島根原子力発電所 2 号炉 地震による損傷の防止 (コメント回答)

[土木構造物の解析手法及び解析モデルの精緻化について]

令和 2 年 3 月
中国電力株式会社

審査会合における指摘事項に対する回答【No. 5 0】

固有値解析のモード図（取水槽の例）

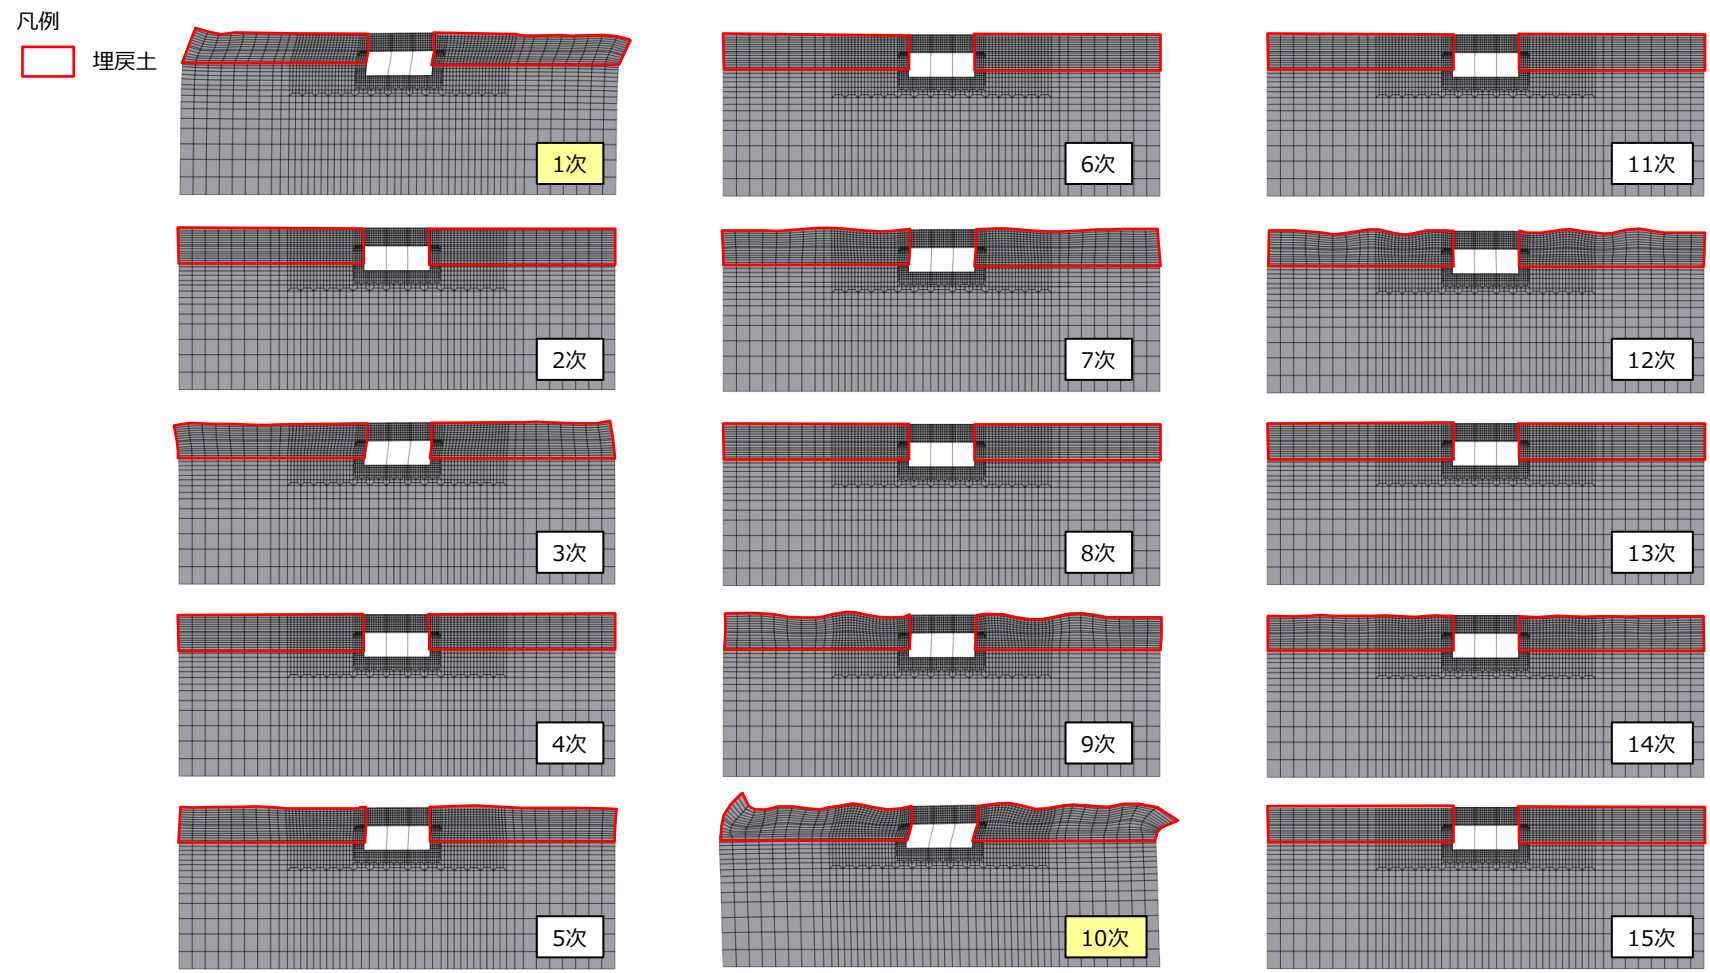
○許可段階で提示したレイリー減衰の係数(α , β)の設定例について、説明性向上の観点からモード減衰、振動モード図等を用いて考察し説明すること。

- ・レイリー減衰の係数 (α , β) の設定例について、固有値解析のモード図を踏まえて以下のとおり考察した。（P14, P16～P19）
- ・レイリー減衰の係数 (α , β) は、解析モデル全体系の固有値解析において、卓越するモードの減衰とRayleigh減衰が一致するように決定しており、卓越するモードは、全体系の固有値解析における刺激係数及びモード図により決定している。
- ・説明性向上の観点から、取水槽における1次～15次の振動モード図を示す。1次及び10次モードは全体系で大きく振動しており、その他のモードは表層地盤（埋戻土）が局所的に振動していることから、モード図からも主要なモードは1次及び10次モードであると判断した。

- Rayleigh減衰の設定のために実施した固有値解析のモード図の一例（取水槽）を以下に示す。
- 1次及び10次モードは全体系で大きく振動しており、その他のモードは表層地盤（埋戻土）が局所的に振動していることから、モード図からも主要なモードは1次及び10次モードであると判断した。

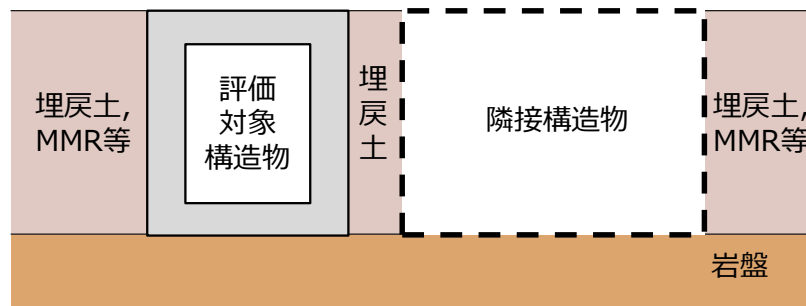
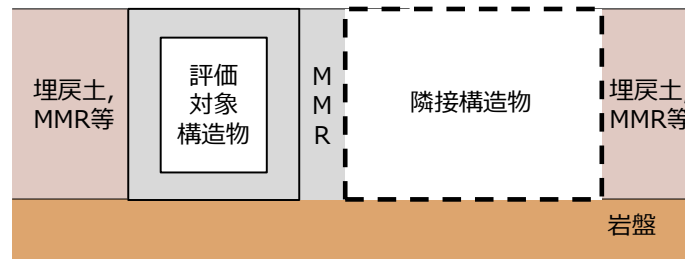
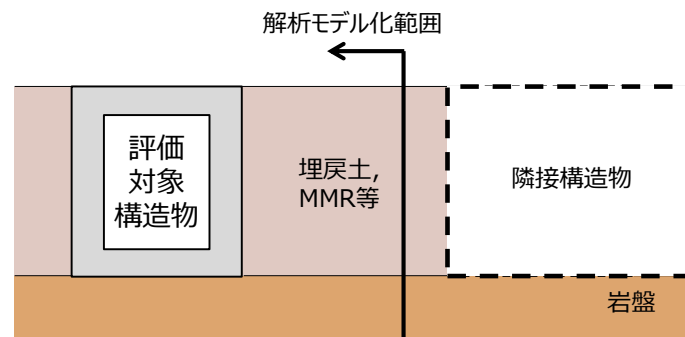
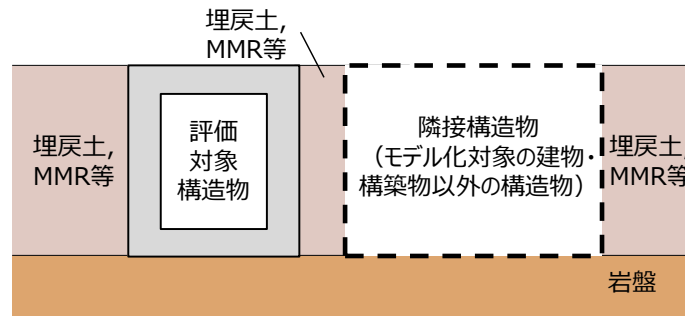
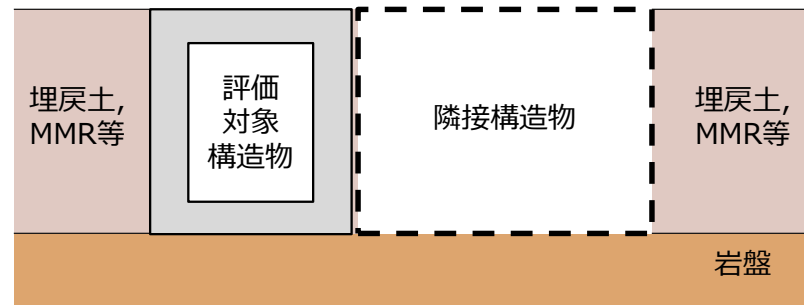
○隣接構造物のモデル化方針について、評価対象構造物に影響を与える隣接構造物の選定方針を、要求機能の観点を踏まえてより具体的に説明すること。

○隣接構造物のモデル化方針について、隣接構造物の規模及び応答特性を踏まえた上で、収納設備へ及ぼす床応答の影響を考慮して説明すること。また、考慮した隣接構造物自体の応答の影響の考慮について説明すること。

- ・隣接構造物のモデル化方針を以下に示す。（P31～P35）
- ・評価対象構造物と隣接する構造物が接している場合、又は評価対象構造物と隣接する構造物が近接している場合においては、隣接する構造物の挙動を含めた応答を正しく評価する必要がある。したがって、隣接構造物の種類、規模及び設置箇所における地盤状況を考慮し、隣接構造物が評価対象構造物の地震時応答に与える影響及び間接支持する設備がある場合はその設備（以下、「収納設備」とする。）の地震時応答に与える影響を踏まえ、モデル化要否を検討する。
- ・また、隣接構造物のモデル化対象は、岩盤上に設置されており、評価対象構造物と同等以上の大きさで耐震性を有する建物・構築物（原子炉建物等）とし、等価剛性でモデル化する。なお、評価対象構造物が隣接構造物へ及ぼす影響については、評価対象構造物の規模、構造及び応答特性等を踏まえ、詳細設計段階において影響検討を実施する。

- 評価対象構造物と隣接する構造物が接している場合、又は評価対象構造物と隣接する構造物が近接している場合においては、隣接する構造物の挙動を含めた応答を正しく評価する必要がある。したがって、**隣接構造物の種類、規模及び設置箇所における地盤状況を考慮し**、隣接構造物が評価対象構造物の地震時応答に与える影響及び間接支持する設備がある場合はその設備（以下、「**収納設備**」とする。）の地震時応答に与える影響を踏まえ、モデル化要否を検討する。
- 隣接構造物をモデル化する場合には、隣接構造物を等価剛性でモデル化する。**モデル化対象は、岩盤上に設置されており、評価対象構造物と同等以上の大きさで耐震性を有する建物・構築物（原子炉建物等）とする。**なお、評価対象構造物が隣接構造物へ及ぼす影響については、評価対象構造物の規模、構造及び応答特性等を踏まえ、詳細設計段階において影響検討を実施する。
- 隣接構造物のモデル化方針を以下に示す。

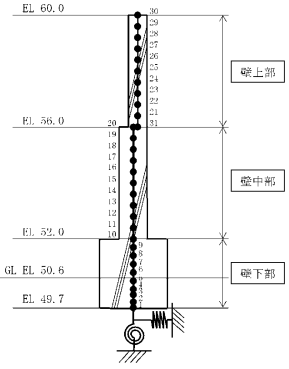
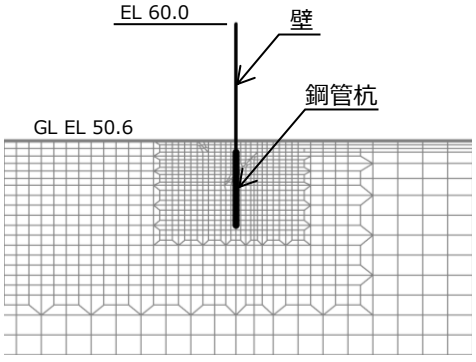
○免震重要棟遮蔽壁の地震応答解析モデルで適用するJEAC4616-2009について、既工認実績との関係、準拠と参考を使い分ける理由を含め適用の考え方を説明すること。その際、岩盤設置の構造物に本手法を適用する理由及び目的を説明すること。

- ・今回、「乾式キャスクを用いる使用済燃料中間貯蔵建屋の基礎構造の設計に関する技術規程JEAC4616-2009」の適用に関して、本構造物の設置環境及び構造的特徴を踏まえ、より確実な解析手法及び解析モデルで上位クラス施設（緊急時対策所）に対する波及的影響評価することとし、先行炉審査実績を有する2次元FEMモデルによる地震応答解析に見直す。なお、当初質点系モデル（SRモデル）を適用可能と判断した理由、及び今回適用を見直した理由は以下のとおり。（P36～P40）
- ・免震重要棟遮蔽壁は、地盤～杭基礎のモデルをSRモデル、遮蔽壁を質点系モデルとした地盤～杭基礎～遮蔽壁の連成系モデルにより地震応答解析を行う方針であり、「乾式キャスクを用いる使用済燃料中間貯蔵建屋の基礎構造の設計に関する技術規程JEAC4616-2009」に準拠し、杭基礎と地盤の相互作用を考慮できる薄層要素法で地盤ばねを評価することとしていた。
- ・免震重要棟遮蔽壁の底面は解放基盤相当の岩盤が出現していることから、SRモデルに適合する地盤である。
- ・免震重要棟遮蔽壁は、基礎幅に比べて壁の高さが高く、構造物下端のモーメントが大きいため、基礎の安定性を考慮して杭基礎を採用し、基礎幅は狭いものの、奥行き方向に杭が複数存在する構造としている。
- ・目地間の標準的な1ブロックは、奥行き方向に5本の杭で構成されている。SRモデルでは地盤ばねを設定する必要があるが、薄層要素法による地盤ばねの算出方法は、群杭と地盤の相互作用が評価可能であることから、本構造物基礎の1×5の杭配置に関しても適用可能と判断していた。
- ・薄層要素法は杭と地盤の相互作用や群杭の影響を考慮するために用いられる一般的な手法（入門・建物と地盤と動的相互作用 日本建築学会1996）であるが、準拠した「乾式キャスクを用いる使用済燃料中間貯蔵建屋の基礎構造の設計に関する技術規程JEAC4616-2009」を用いて、免震重要棟遮蔽壁のように基礎幅に比べて壁の高さが高く、岩盤に杭を設置する構造物の既工認実績はない。

- 今回、「乾式キャスクを用いる使用済燃料中間貯蔵建屋の基礎構造の設計に関する技術規程JEAC 4616-2009」の適用に関して、本構造物の設置環境及び構造的特徴を踏まえ、先行炉審査実績を有する2次元FEMモデルによる地震応答解析に見直す。
